改善箇所説明図

改善の内容

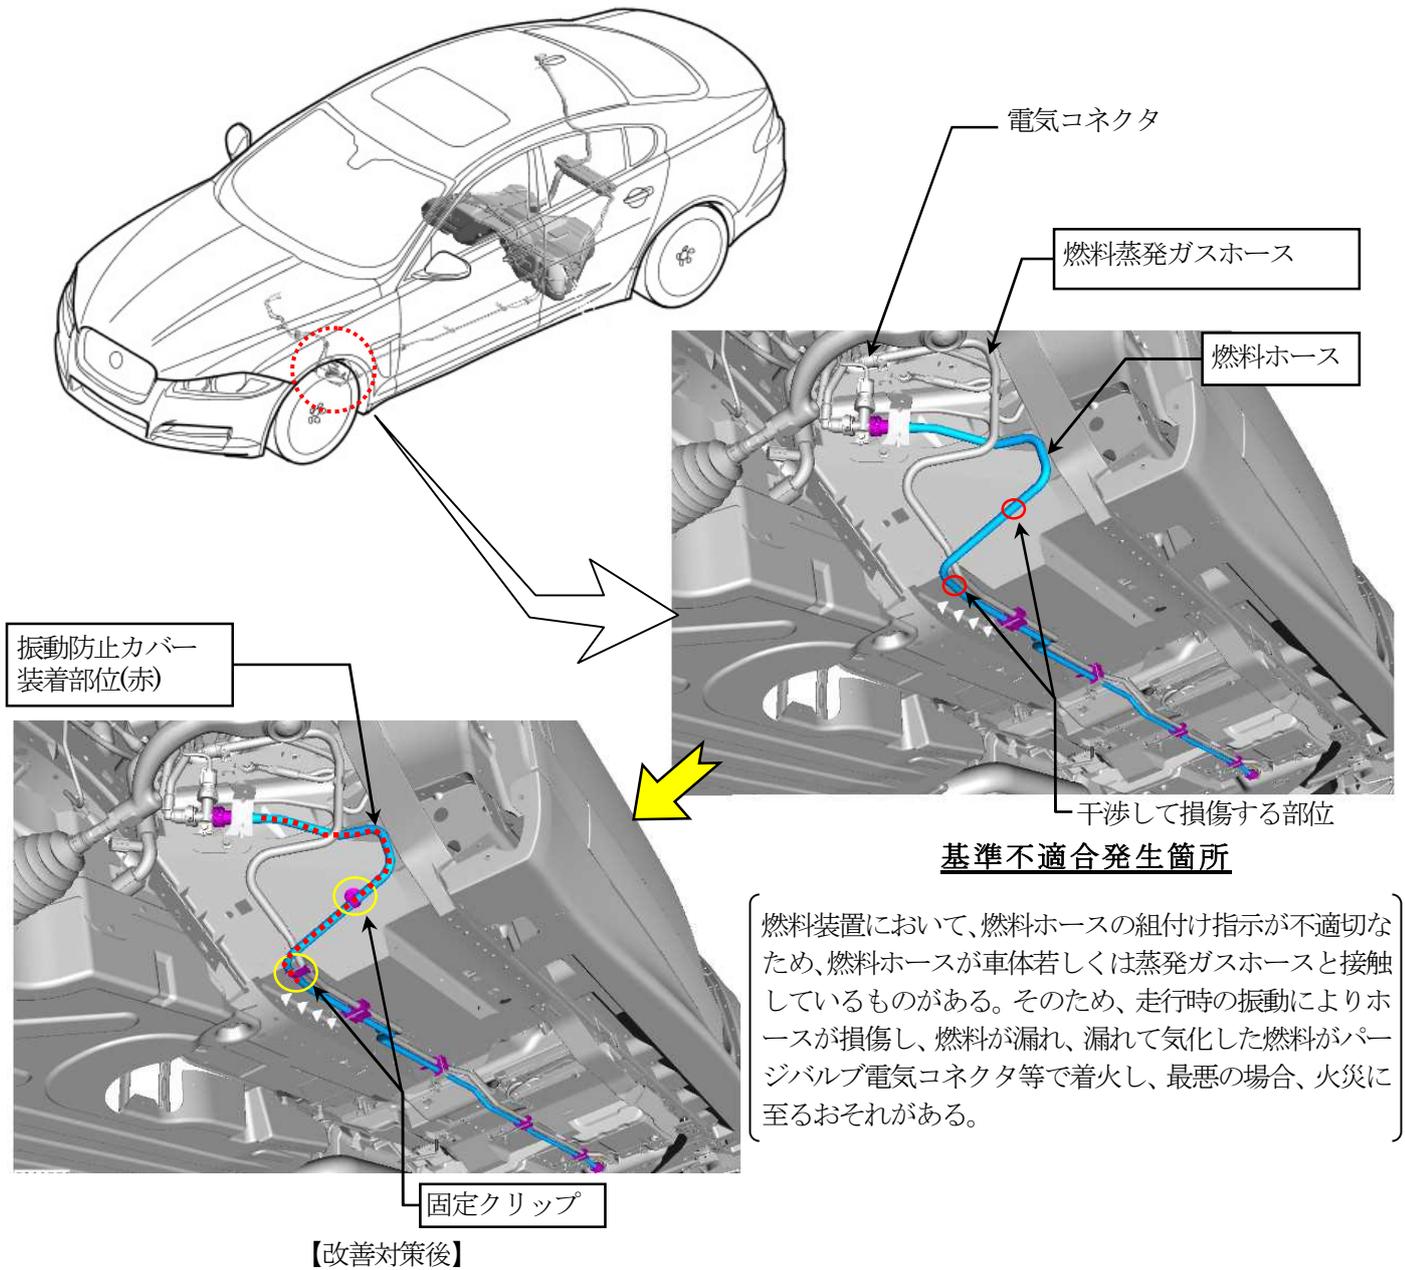
全車両、燃料ホースを点検し、損傷、接触痕が有る場合には、振動防止カバー付の燃料ホースと新品の燃料蒸発ガスホースを交換し、燃料ホースを固定するクリップを追加する。また、振動防止カバー付の燃料ホースが取り付けられていない場合には、振動防止カバー付の燃料ホースと新品の燃料蒸発ガスホースを交換し、燃料ホースを固定するクリップを追加する。
